# AS-BUILT DRAWING

**CADANGAN PEMBINAAN PROJEK BALAI BOMBA & KUARTERS PUTATAN DI ATAS SEBAHAGIAN LOT N.T 213059771, JALAN SAILAN IMBAAN PUTATAN, DAERAH PUTATAN, SABAH**

DRAWING TITLE
PELAN TAPAK
PELAN KUNCI
PELAN LOKASI

200413/ASBUILT/000/REV.0

1 PELAN TAPAK
SKALA 1:350

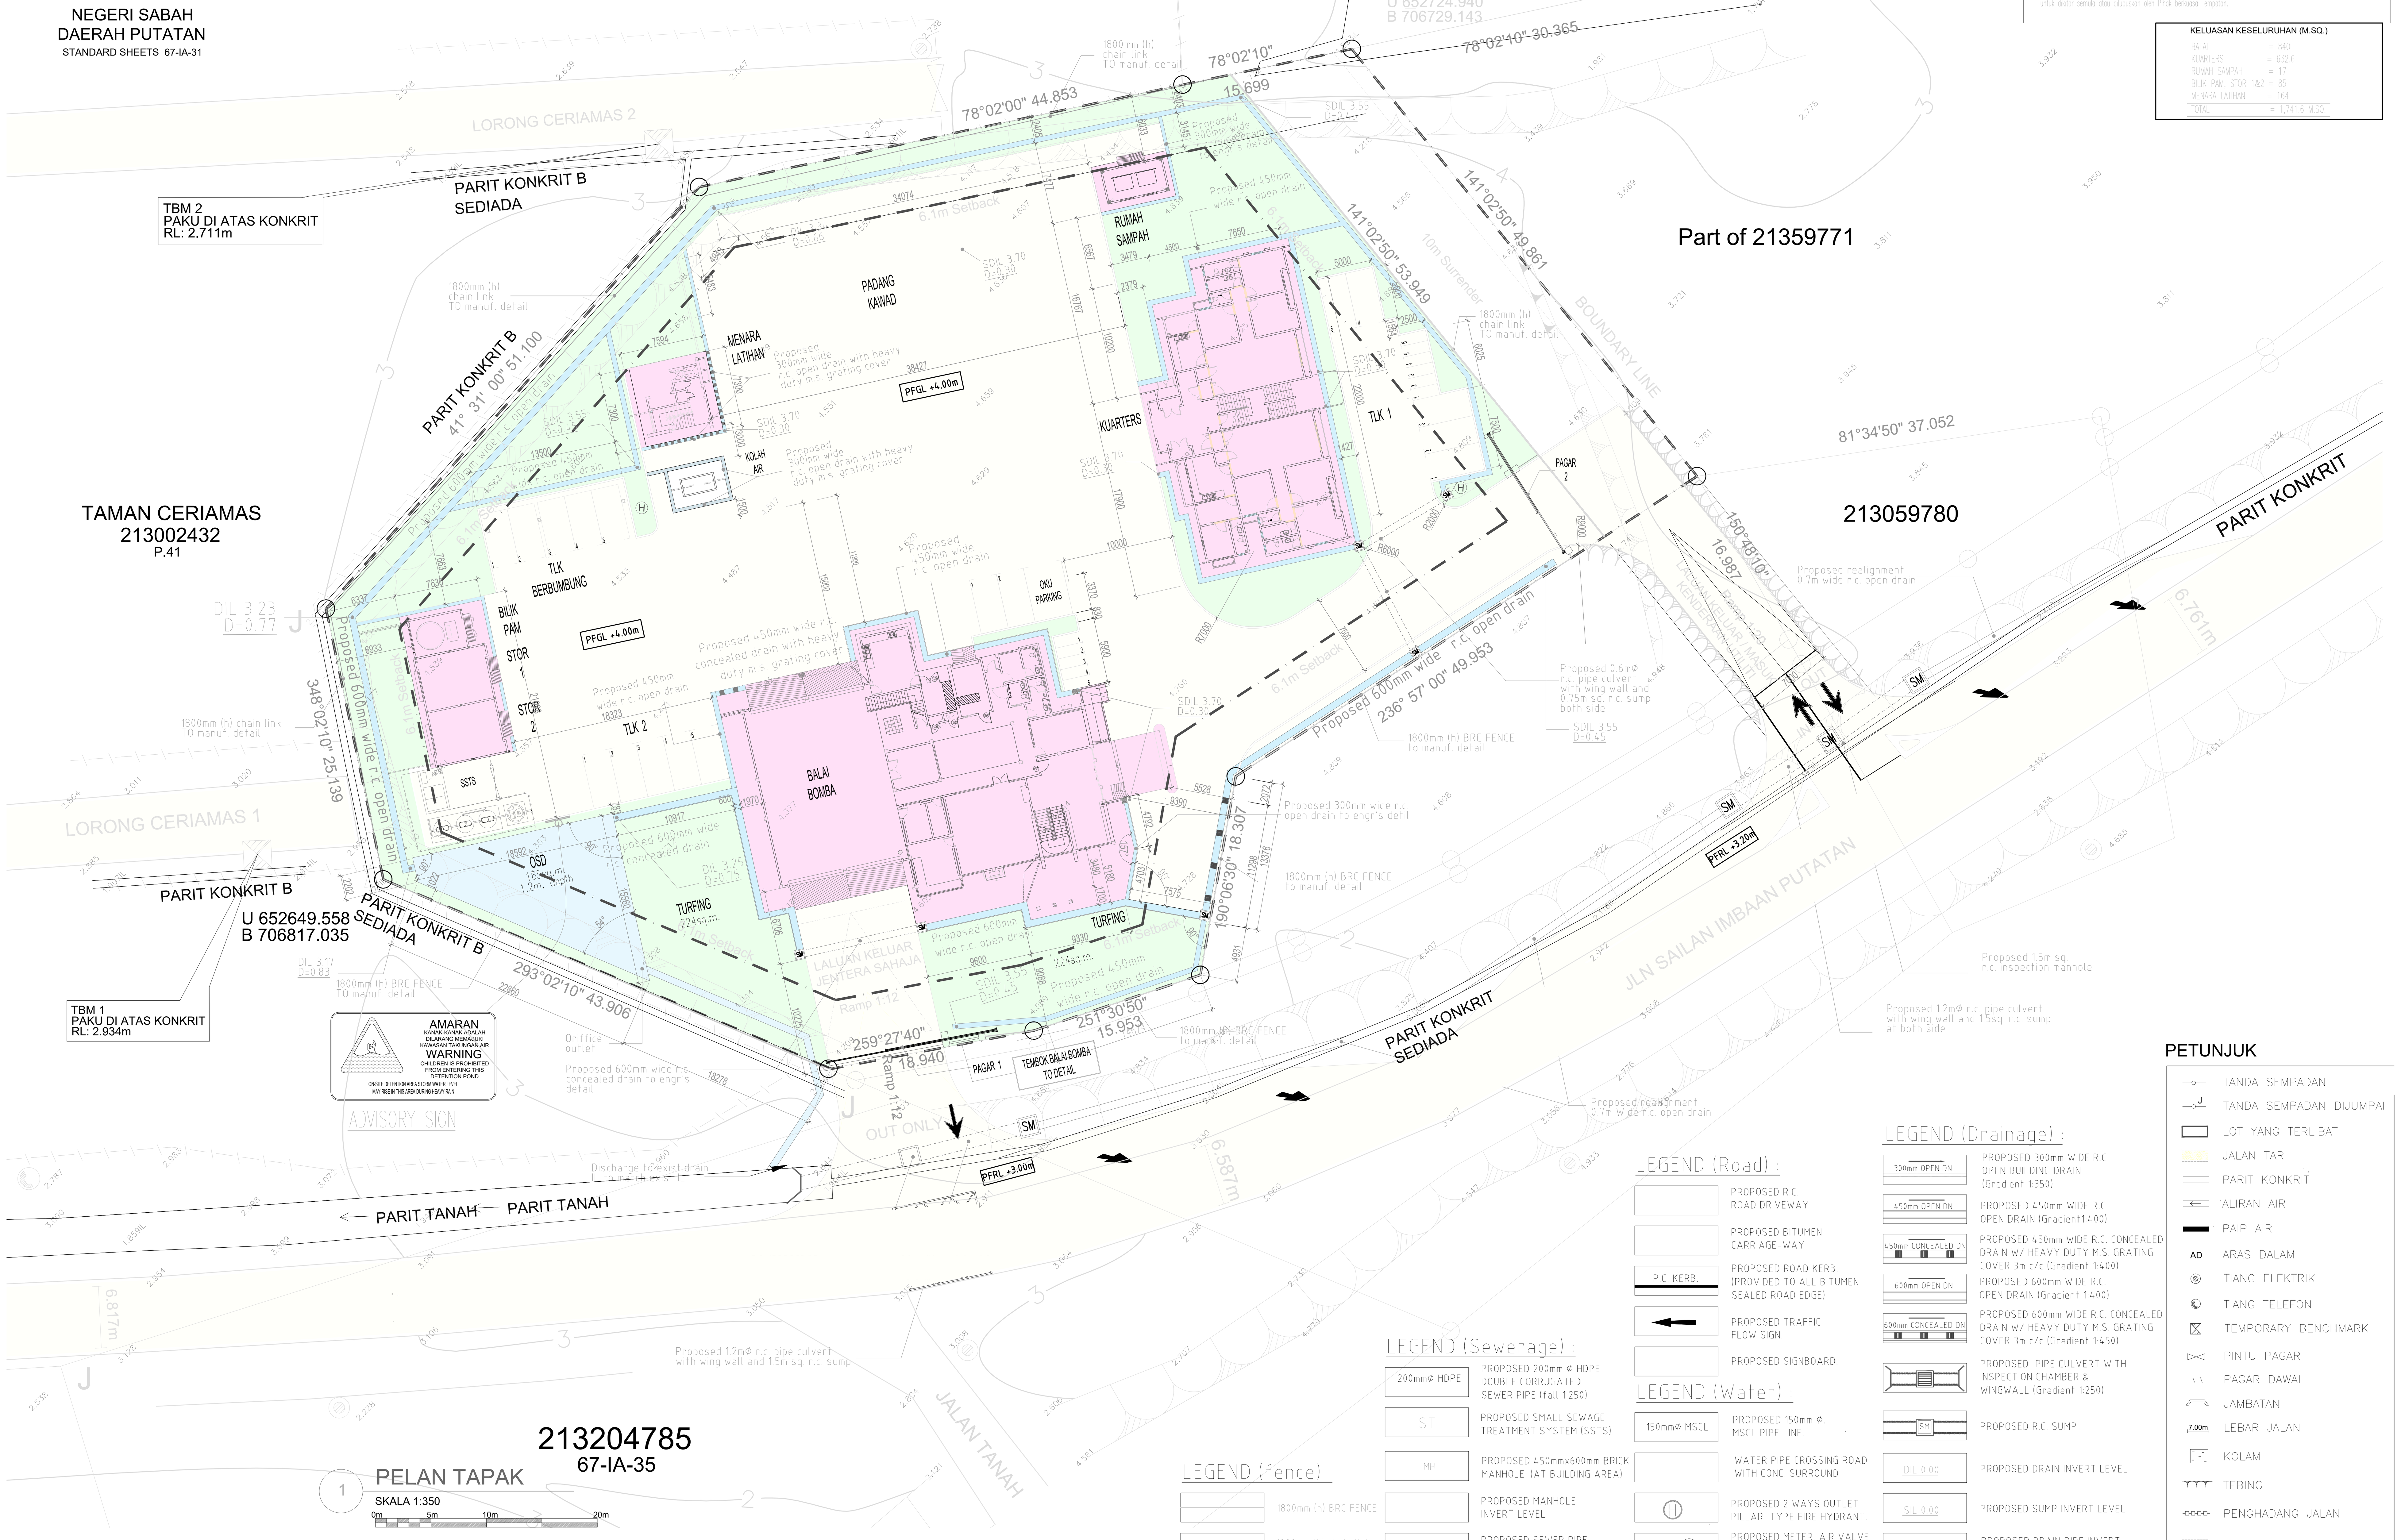
Amendments in compliance with
JABATAN BOMBA DAN PENYELAMAT MALAYSIA
No. ruj : JBPM/SB/ BKK:700-2/1/2/623(4)
Tarikh : 13 Ogos 2020

Pelan Tapak
1. Adakan 2 buah pili bomba jenis tiang dua hala dengan pengeluar air sebanyak 1135 liter seminit bagi setiap pili bomba sepertimana yang ditandakan di dalam pelan.
2. Saiz paip air bagi saluran pili bomba adalah tidak kurang daripada 6 inci garis pusat.
3. Penempatan/pemasangan pili bomba adalah tidak melebihi 2 meter daripada tepi jalanraya, tidak terhalang dan terlalu dekat dengan bangunan.
4. Paip-paip yang digunakan untuk sistem pili bomba hendaklah dari jenis G.I kelas tersebut hendaklah dibuat daripada Wrought Steel'.
5. Kecerunan jalan akses perkakas bomba hendaklah tidak kurang 1:15
6. Adakan jalan masuk perkakas Bomba ( access road ) dengan kelebaran tidak kurang 6 meter yang boleh menanggung beban 30 tan sepertimana yang ditandakan di dalam pelan.
7. Ketinggian kelegaan hendaklah tidak kurang daripada 5/4.5 meter.

Kehendak-kehendak Am
1. Semua pendawaian elektrik bagi sistem kecemasan hendaklah dipasang di dalam konduit logam atau daripada kabel yang mempunyai penebat mineral tahan api. Pemasangan hendaklah sepanjang kawasan yang paling kurang risiko kebakarannya dan mematuhi.

2. Semua elemen struktur hendaklah mempunyai tempoh ketahanan api mengikut UuKBS 1984.
3. Semua papan tanda keselamatan kebakaran hendaklah mematuhi MS 982,1985.

4. Adakan unit alat pemadam api yang bersesuaian menurut MS1539:part 1:2002 sepertimana yang ditandakan di dalam pelan.
5. Adakan lampu tanda 'KELUAR' kecemasan yang menggunakan dua kuasa karan sepertimana yang ditandakan di dalam pelan. Lampu-lampu tersebut hendaklah daripada jenis-jenis yang dibenarkan oleh Jabatan Bomba dan Penyelamat Malaysia.

6. Adakan lampu kecemasan yang menggunakan dua kuasa karan sepertimana yang ditandakan di dalam pelan. Lampu-lampu tersebut hendaklah dari jenis yang dibenarkan ileh Jabatan Bomba dan Penyelamat Malaysi. -DC OR ( BATTERY/GENSET )

7. Penggunaan siling bangunan hendaklah menepati kehendak-kehendak jadual kelapan UuKBS 1984.
8. Adakan pintu rintangan api satu jam/dua jam sepertimana yang ditandakan di dalam pelan. Pemasangannya hendaklah tertutup sendiri.

9. Adakan dinding pemetakan ( compartment wall ) setebal 112mm/225mm batu bata yang dibina sehingga paras bawah bumbung/lantai sepertiman yang ditandakan di dalam pelan.

10. Adakan 'Graphic Design of floor Plan' berlatarbelakang warna putih yang menunjukkan tangga keselamatan, laluan-laluan keluar dan kedudukan alat-alat pencegah kebakaran. Penempatannya hendaklah di tempat yang mudah dilihat.

I. Kesemuan laluan kabel hendaklah ditandakan dalam pelan lukisan.
II. Pemaju perlu melantik juruperunding untuk memohon bekalan ke premis tersebut dan menyediakan maklumat berikut:

Amendments in compliance with
JABATAN PENGAIRAN DAN SALIRAN PENAMPANG.
No. ruj : JPS(PPG)100-44/2/20/17(4)
Tarikh : 9 Disember 2020

2. Untuk makluman tuan, telan saliran (Drainage Plan) yang dikemukakan oleh pihak Pemaju/ Juruperunding adalah tidak lengkap (Incomplete) mengikut garis panduan Jabatan ini.
3. Bantuan dan kerjasama pihak tuan untuk memastikan kehendak-kehendak ini dipatuhi sepenuhnya oleh pemaju berkenaan sebelum pelan pembangunan diendoskan atau diluluskan adalah demi memastikan aspek saliran diberi perhatian sewajarnya untuk mengurangkan kesan negatif ke atas kawasan berhampiran tapak pembangunan berkenaan.
4. Disertakan bersama-sama ini satu salinan Senarai Semak untuk digunakan oleh Pemaju/Juruperunding semasa mengemukakan Pelan Saliran.
5. Sila kemukakan ke pejabat ini tiga (3) salinan Pelan Saliran (Drainage Plan) dan satu (1) salinan laporan MASMA untuk tindakan seterusnya.

Amendments in compliance with
JABATAN KERJA RAYA BANDARAYA.
No. ruj : JKR.KBU.DL/415/Jld.10(58)
Tarikh : 7 Januari, 2021

2. Pihak pejabat ini tiada halangan ke atas cadangan jalan masuk struktur bangunan tersebut. Walaubagaimanapun, kelulusan adalah tertakluk kepada ulasan lanjut daripada agensi kerajaan yang berkaitan. Selain itu, perlu mematuhi "Building Setback - For proposed development adjacent to local distributor roads (minor roads), building setback from JKR Road Reserve boundary should be 6 meters minimum respectively. This should be clearly indicated on the site plan".

Amendments in compliance with
JABATAN PERANCANG BANDAR DAN WILAYAH, KOTA KINABALU.
No. ruj : JPBW : 21/12/60 (71)
Tarikh : 19 Januari 2021.

i. Bukti pemilikan NT. 213059771 untuk cadangan pembangunan di atas haruslah dikemukakan;
ii. Sekiranya akses masuk ke tapak cadangan pembangunan melibatkan lot tanah pemilik lain, kebenaran bertulis haruslah diperolehi;
iii. Anjakan bangunan balai bomba, kuarters, stor 1 dan 2, bilik pam, menara latihan dan rumah sampah daripada sempadan tapak haruslah minumum 6.1 meter disediakan, dinyatakan dan ditunjukkan dalam pelan;
iv. keperluan 10% kawasan lapang untuk tapak cadangan pembangunan di atas haruslah dilanskap dengan tumbuh-tumbuhan landskap dan kemudahan-kemudahan landskap yang sesuai dan selamat.

v. Keperluan penyediaan ruang tempat letak kereta dan motorsikal haruslah dikira, disediakan, dinyatakan dan ditunjukkan dengan jelas dalam pelan;
vi. Lebar jalan dalaman haruslah minimum 6.7 meter disediakan, dinyatakan dan ditunjukkan dalam pelan;
vii. Komen daripada Jabatan Pengairan dan Saliran (JPS) mengenai sistem saliran tapak cadangan pembangunan dan kawasan di sekitarnya harus diperolehi;
ix. Pihak Jabatan Kerja Raya (JKR) untuk memastikan dan mengesahkan jajaran dan kelebaran sebenar rizab jalan sediada yang terletak bersebelahan dengan tapak cadangan pembangunan di atas;

Amendments in compliance with
JABATAN AIR NEGERI SABAH.
No. ruj : JANS.KK:600-1(IX)/403-4
Tarikh : 18 Februari 2021

2. Pelan cadangan sistem retikulasi bekalan air yang dikemukakan telahpun diperiksa berikut adalah ulasan Jabatan Air Kota Kinabalu:
a. Dicadangkan pengunaan sesalur paip air dari jenis DI (ductile Iron) atau jenis papip plastik yang diluluskan serta berdaftar dengan Jabatan Air Negeri Sabah.
b. Kemukakan anggaran pengunaan bekalan air harian.
c. Sesalur paip air selepas meter air juga dicadangkan dari jenis DI (ductile Iron) atau jenis paip plastik.
